Parere n. 2924 del 18 gennaio 2019

Progetto:	<i>Variante ex Art. 169 Dlgs n. 163/2006</i> <i>Tratta AV/AC Terzo Valico dei Giovi .</i> <i>Modifica del progetto</i> <i>di cantierizzazione del cantiere COP 20 - Radimero</i> <i>IDVIP4223</i>
Proponente:	<i>Rete Ferroviaria Italiana S.p.A.</i>

Tratta AV/AC Terzo Valico dei Giovi . Modifica del progetto di cantierizzazione del cantiere COP 20 - Radimero

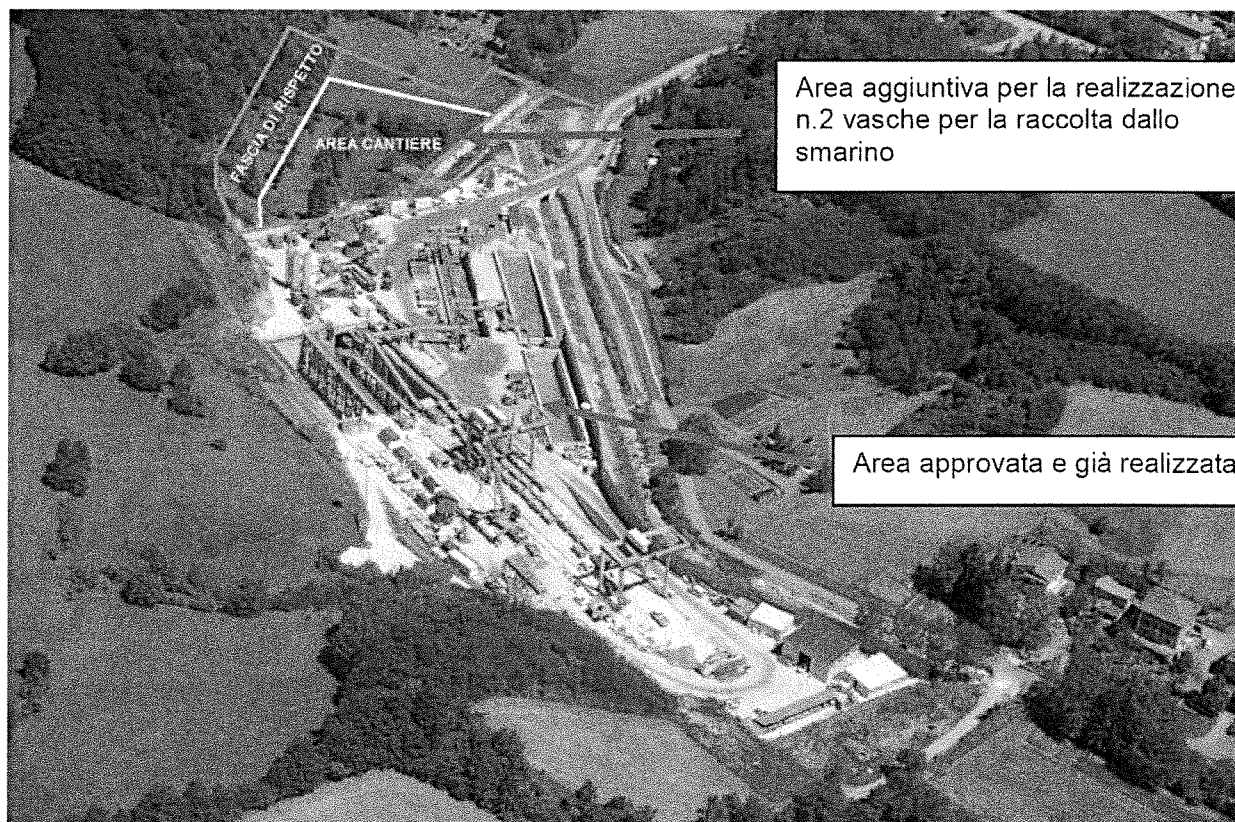
Le due vasche avranno un volume pari a 3500 m³ ciascuna, con profondità di 7,00 m e larghezza di 10,00 m; esse sono ubicate nella fascia debolmente acclive che si estende presso la sponda orografica sinistra del Rio Campora a valle del cantiere esistente.

Come indicato negli elaborati di progetto depositati, "i movimenti terra, stimati complessivamente in 30.000 mc circa, sono costituiti essenzialmente da materiale di riporto."

Le scarpate delle vasche saranno inerbite con idrosemina, il fosso perimetrale trapezoidale sarà realizzato con prefabbricati in cls.
